Bebauungsplan „Am Erlenbach“ Nr. A-2022-3B

Behandlung der eingegangenen Stellungnahmen und Anregungen

Stand: Behördenbeteiligung (Anschreiben vom 24.07.2023, Frist bis 01.09.2023)

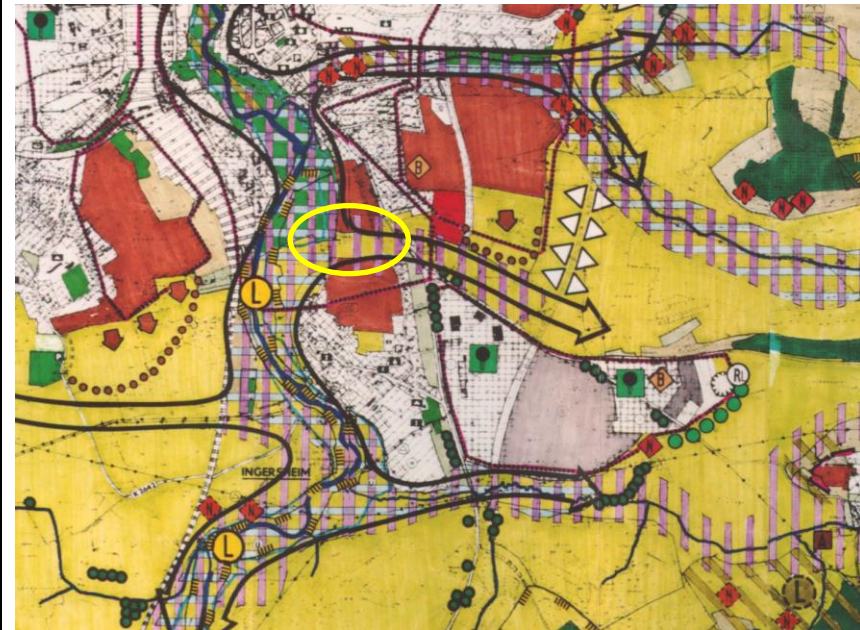
Im Hohenloher Tagblatt (HT) vom 25.09.1996 wird berichtet, dass entgegen der Aufforderung des LRA als Untere Naturschutzbehörde gegenüber der Stadt, das Vorhaben aufzugeben, der Grünkorridor zwischen Ingersheim und der Stadt zugebaut werden solle, obwohl es sich um eine „klimatologische Vorrangfläche“ handle, die im Landschaftsplan zum FNP als „auszubauender und erhaltenswerter innerstädtische Grünbereich“ ausgewiesen sei.

Während die Stadt argumentiere, dass die negative Beeinflussung der „Kaltluftströme“ in diesem Bereich bereits mit der Ausweisung des Baugebietes „Kreuzberg IV“ getroffen worden sei, argumentiere das Umweltzentrum, dass gerade wegen der Massierung von Wohn- und Gewerbegebieten möglichst viele kleinklimatische Ausgleichsflächen erhalten werden müssten.

Der sich nun im Aufstellungsverfahren befindliche Bebauungsplan „Am Erlenbach“ Nr. A-2022-3B und die vorgesehene Wohnbebauung „Orchidee 4“ (HT vom 08.03.2023) würde diesem Vorhaben entgegenstehen.

Ausschnitt aus dem Landschaftsplan 1981: Darstellung der damaligen Bebauung mit der entsprechenden zu schützenden Kaltluftbahn (Darstellung als schwarzer Pfeil)

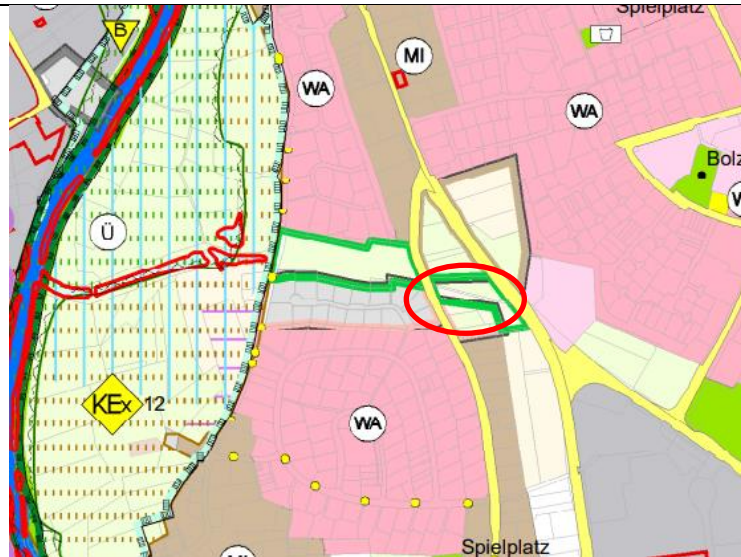
Auch wenn seitens der Verwaltung mehrfach geäußert wurde, es gebe keine Kaltluftschneise (mehr) und keine entsprechende Festsetzung, so fehlt hierzu eine ausreichende Begründung, die stichhaltig und nachvollziehbar belegt, dass diese „Kaltluftschneise“ zwischenzeitlich obsolet wäre.

Weder in der vorläufigen Begründung zum BPI „Am Erlenbach“ vom 01.02.2023 noch in der Sitzungsvorlage Nr. 2023/087 zum Aufstellungsbeschluss wurde der Wegfall der Kaltluftschneise begründet. Erst nachdem in der Gemeinderats-Sitzung zum Aufstellungsbeschluss am 30.03.2023 aus den Reihen des Gemeinderats diese Kaltluftschneise thematisiert wurde, wurde ein Gutachten über die „Analyse des Lokalklimas“ in Auftrag gegeben.

Die genannten Ausführungen zu den Nennungen der Kaltluftschneise z.B. in den Bebauungsplanunterlagen sind korrekt, allerdings wurden diese mit der Fortschreibung des Landschaftsplanes aus dem Jahr 2011 nicht mehr dargestellt. Die Fortschreibungen von Landschaftsplänen sind dabei mehrere Jahre andauernde Verfahren, die von beauftragten Fachbüros ausgeführt werden. Die im finalen Plan dargestellten Flächen sind daher Ergebnis eines intensiven Prozesses.

Als Informationsquelle wurde der aktuell gültige Landschaftsplan herangezogen, der entsprechend keine Ausweisung einer Kaltluftschneise aufweist.

Das Heranziehen von Unterlagen, deren Begründung sich wie im vorliegenden Fall auf städtebauliche Begebenheiten beziehen, die 27 Jahren zurückliegen, ist oftmals schwerlich möglich, da sich zum Beispiel Bebauung und Freiflächen maßgeblich geändert haben. Zu erkennen ist dies auch in den abgebildeten Ausschnitten aus den Landschaftsplänen. Kaltluftschneisen werden dabei von Bebauung direkt beeinflusst.
